ガススプリング 取付用ブラケット（ピンサイズφ6） の新旧比較

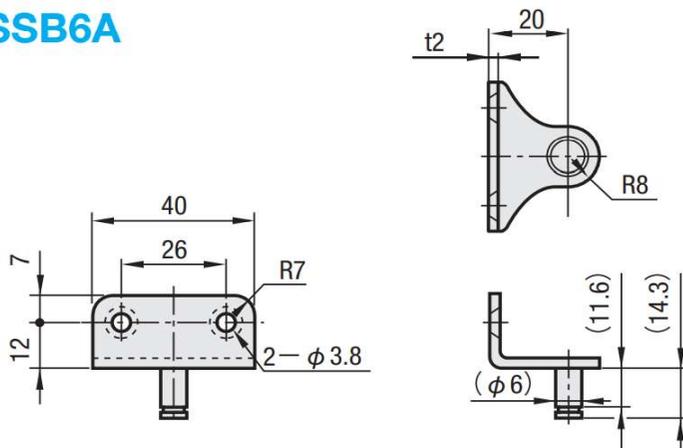
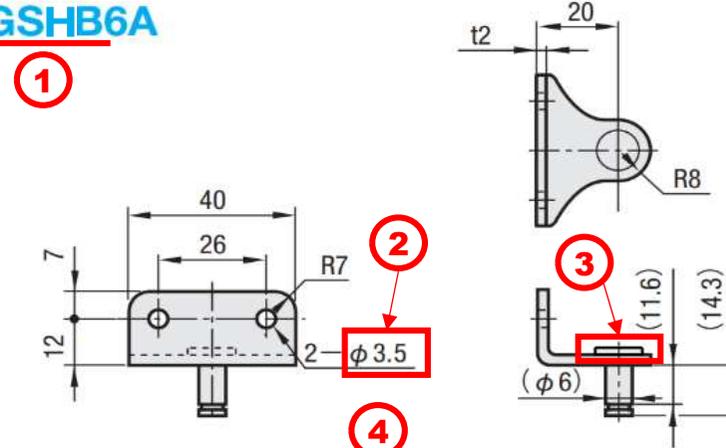
- ① 型式を GSSB6A から GSHB6A へ変更
- ② 取付穴を 皿モミ から 貫通穴 へ変更
- ③ 板金とピンの接続方法を カシメ から 溶接 へ変更
- ④ 後継型式・後継材質 を変更
